- 7号機フィルタベント設置工事の竣工に向け、各機器の設計内容と現場状況の確認を実施していたところ、一部のフランジにおいて、その形状が技術基準※に適合しないこと、また、配管耐震性の解析に用いた重量データが現場のフランジの重量と相違していることを確認

フィルタベント概要図

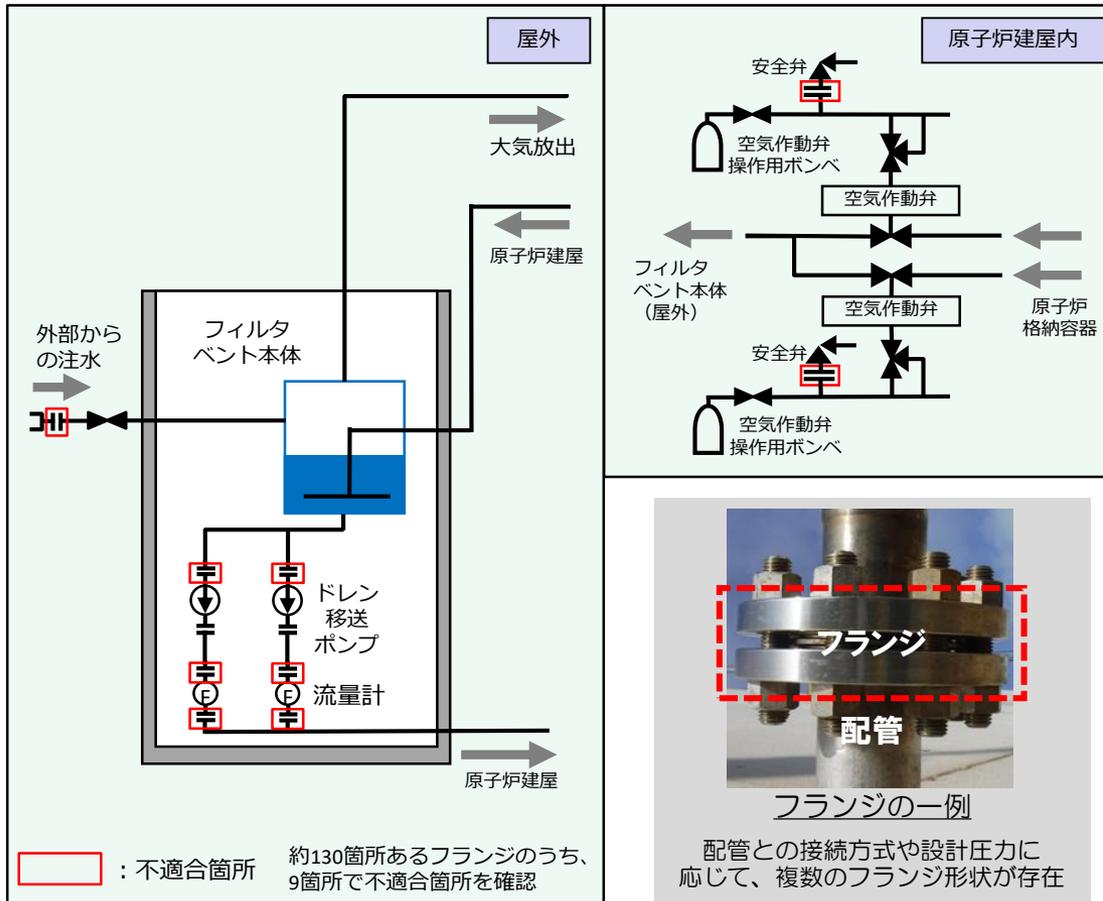
分類	箇所数	是正
<ul style="list-style-type: none"> フランジ形状が技術基準に適合せず 解析に用いた重量データが現場のフランジの重量と相違 	7	<ul style="list-style-type: none"> フランジの取替 解析の再実施※
<ul style="list-style-type: none"> 解析に用いた重量データが現場のフランジの重量と相違 	2	<ul style="list-style-type: none"> 解析の再実施

※ 7箇所のうち、6箇所については技術基準に適合しているフランジ形状の重量データで解析していたことから解析の再実施の対象とならない。
